耐震設計審査指針の改訂に伴う

四国電力株式会社 伊方発電所 3号機

耐震安全性に係る評価について

原子力安全・保安院

図-3 敷地前面海域の断層群の基本震源モデル及び不確かさを考慮した震源モデル

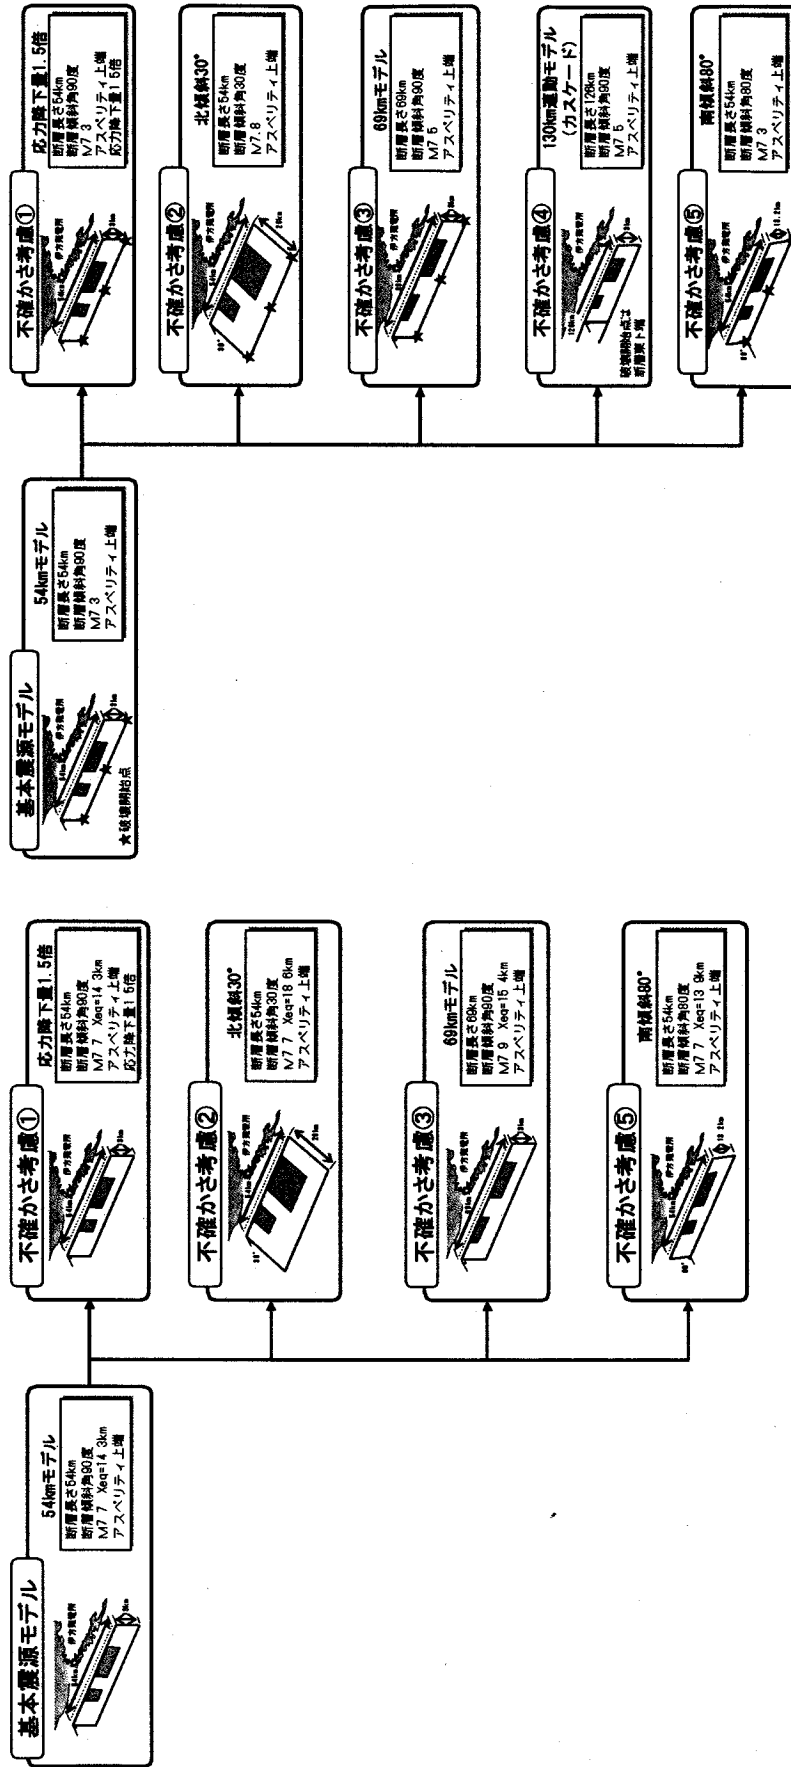
不確かさを考慮した震源モデルについては、基本震源モデルのアスペリティの応力降下量を 1.5 倍とした不確かさ考慮ケース①、地質境界断層が震源断層と一致する可能性を否定できないことから考慮した北傾斜 30° とした不確かさ考慮ケース②、地震動評価上の断層長さの不確かさを考慮し断層長さを約 69km とした不確かさ考慮ケース③、敷地前面海域の断層群を含む約 130km の区間が連動する可能性を考慮した不確かさ考慮ケース④及び 90° 傾斜の横ずれ断層の傾斜のばらつきを考慮し南傾斜 80° とした不確かさ考慮ケース⑤の5つのケースを実施している。

不確かさを考慮した震源モデルのパラメータのうち断層長さについては、基本震源モデルの断層長さとして設定した約 54km を超えて断層の破壊が伝播する場合には、隣り合うセグメントとの連動を想定するが、仮にジョグの全長を震源断層に含めた長さである約 69km を不確かさとして考慮し、ジョグ区間の下方に震源モデルの背景領域を設定していること、断層の傾斜については、地球物理学的な観点から 30~40° 北傾斜と評価されている地質境界断層が震源断層と一致する可能性を否定できないことから、30° 北傾斜も不確かさの考慮に含めて検討していること、また、横ずれが卓越する主要な地震の震源断層の傾斜角に若干のばらつきがあることや敷地前面海域の断層群の分布域の地質調査結果等を踏まえ、基本震源モデルの傾斜角 90° に対する不確かさの考慮として安全評価上、敷地の方向に傾け、南傾斜 80° を想定していることを確認した。

新潟県中越沖地震の震源断層の応力降下量が 1.5 倍程度大きかったことを踏まえた対応については、アスペリティの応力降下量の不確かさとして基本震源モデルのアスペリティの応力降下量の 1.5 倍を考慮し 17.7MPa としていることを確認した。

以上のことから、当院は、敷地前面海域の断層群の基本震源モデルの設定及び不確かさを考慮した震源モデルの設定については妥当なものと判断した。

図-4 想定スラブ内地震の震源モデル

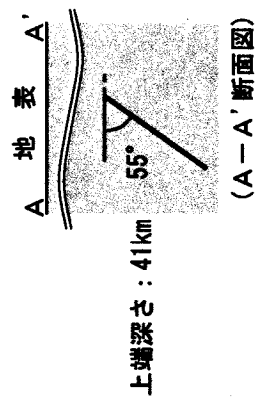
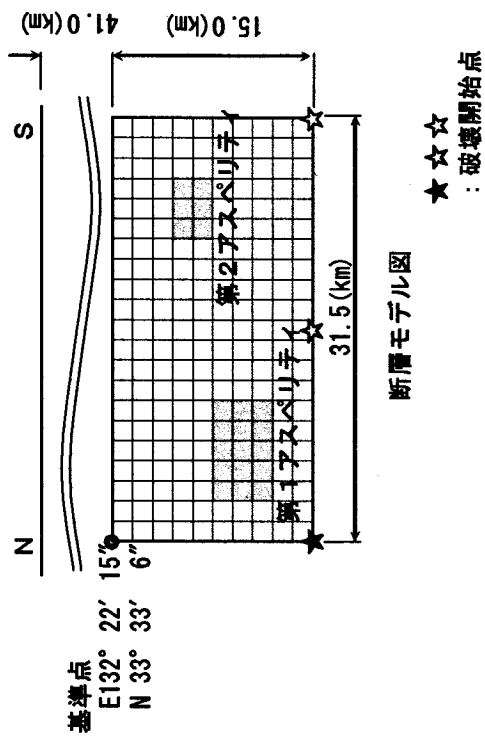
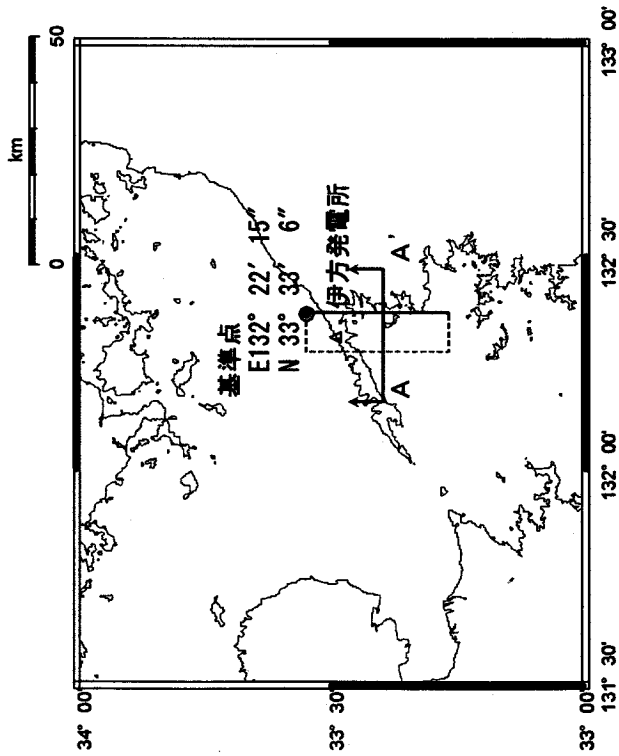
合同Aサブグループでは、四国電力が設定した想定スラブ内地震の震源モデルの妥当性について検討を行った。その検討結果に基づき当院は、不確かさを考慮した震源モデルのパラメータについて、地震規模として敷地周辺の海洋プレート内地震の再評価による既往最大を設定していること、発生位置として安全評価上の観点から敷地下方のフィリピン海プレート内に設定していること、その他のパラメータとして地震調査委員会(2005)等⁽²⁵⁾⁽²⁶⁾を参考に設定していることを確認した。

以上のことから、当院は、想定スラブ内地震の震源モデルの設定については妥当なものと判断した。

図-9 原子炉補助建屋の地震応答解析モデル

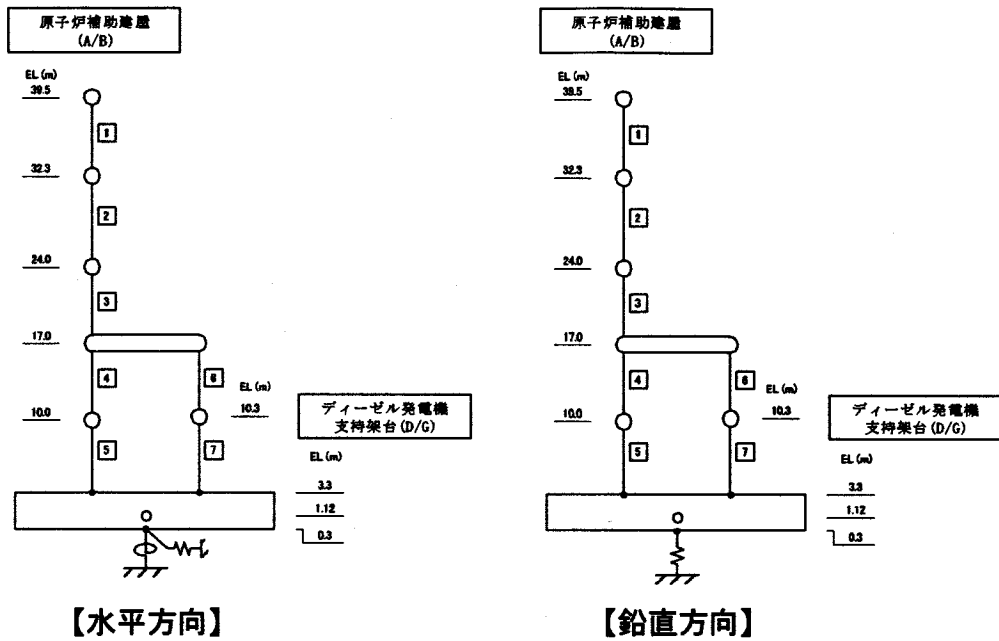
水平方向の地震応答解析モデルについては、既往評価におけるモデルに対して、最新の知見及び基準等を反映したモデルに変更していることから、モデル化に係る変更点の詳細について検討した。

その検討結果に基づき当院は、変更点として、最新の規格・基準等を基に建物・構築物及び重機器の材料物性及び内部コンクリートの鋼板コンクリート構造部分の剛性を再設定したこと、重機器のうち、その固有周期が建屋-地盤連成系の内部コンクリートの固有周期と近接し重量の大きい蒸気発生器のみを連成させ、その他の重機器（原子炉容器、加圧器及び一次冷却材ポンプ）について、個々にモデル化せず内部コンクリートの付加重量として考慮したこと、地盤ばねの剛性評価について、点加振による理論解を面に拡張する際の代表変位、代表回転角の取り方をそれぞれ底面中心の変位から相加平均変位、底面中心の回転角から荷重重み平均回転角としたこと、地盤ばねの減衰評価について、高次（25Hz以上）の減衰制限を取り外し、地盤ばねの減衰係数を算定した上で、モード減衰定数に等価な建屋の粘性減衰系マトリクスに後から組み込む評価に変更したことを確認した。これらの変更点のうち、材料物性については、ヤング係数またはせん断弾性係数で±約5%以内の変動であること、地盤ばねの剛性については、水平ばねで約20%、回転ばねで約50%大きくなっていること、地盤ばねの減衰係数から算定される主要なモードのモード減衰定数は、地盤ばねの減衰の取り方に対してほとんど変化しないことを確認した。

構造 A サブグループでは、原子炉建屋及び原子炉補助建屋の水平方向及び鉛直方向の地震応答解析モデルの物性のうち、RC 造部の剛性を評価する際にコンクリートの設計基準強度を用いていることに関連して、実強度を用いた場合の剛性評価への影響を検討した。その検討結果に基づき当院は、伊方 3 号機建設時に設置されたモニタリング用供試体の中からこれまでに採取した供試体によるコンクリート強度の平均値は 43.8N/mm^2 (設計基準強度の 1.66 倍)、コンクリート強度から算定されるコンクリート剛性 (ヤング係数) は $2.77 \times 10^4\text{N/mm}^2$ (設計基準強度による剛性の 1.18 倍) であること、コンクリート剛性の変動を +20% と仮定した場合の原子炉建屋の固有値解析を実施した結果から、鉄筋コンクリート造の部位が支配的なモードにおける固有振動数が最大で 1 割弱ほど大きくなることを確認した。

以上のことから、当院は、四国電力が作成した原子炉建屋及び原子炉補助建屋の水平方向及び鉛直方向の地震応答解析モデルについては妥当なものとして判断した。
